Controlebezoek - Periodiek [Hfst 6.5]

Verslagnummer:
41/05032026/56783/65769/1

Inspectie adres: Oude Aarschotsebaan 48,
3390 Tielt-Winge (België)

Type: Controlebezoek - Periodiek [Hfst 6.5]

Elektrisch bord

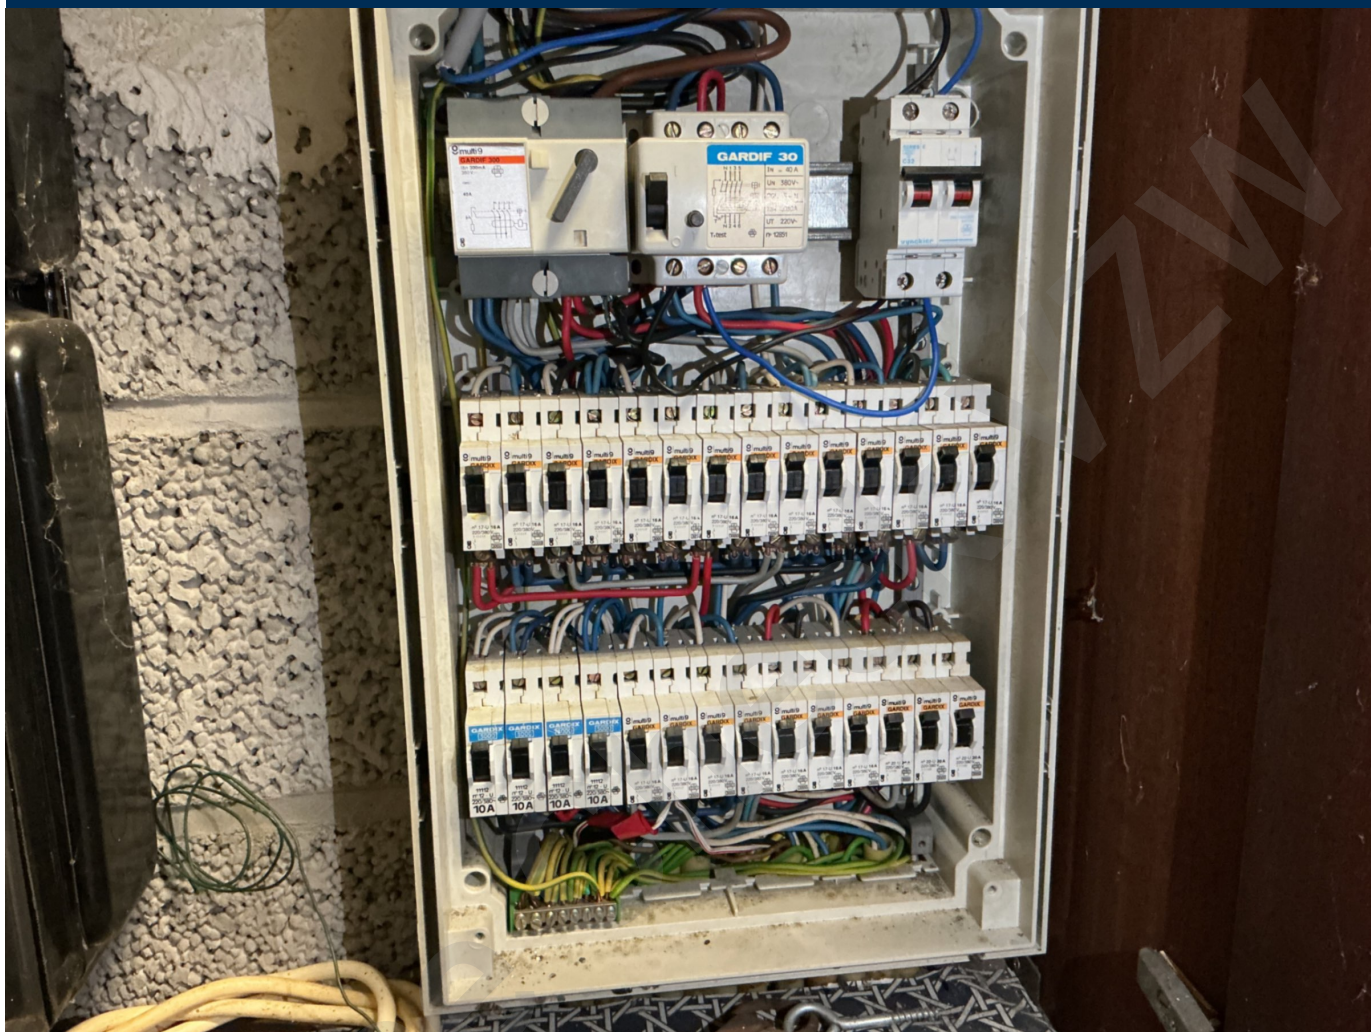
- Er ontbreken afdekplaatjes in het elektrisch bord. - Afd 5.2.6; oAfd 4.2.2.3
- Er bevinden zich differentieelstroombeschermingsinrichtingen van het type AC in de installatie, welke niet meer toegelaten zijn. - oAfd 5.3.5.3.a

- De sectie van de geleiders is niet aangepast aan de grote van de automaten en zekeringen. - oAfd 4.4.1.5
- Extra opmerking: O.a. automaat 32A
- Geleiders van het type VOB zijn niet in een buis geplaatst en/of zoals het zou moeten. - oAfd 5.2.9.3
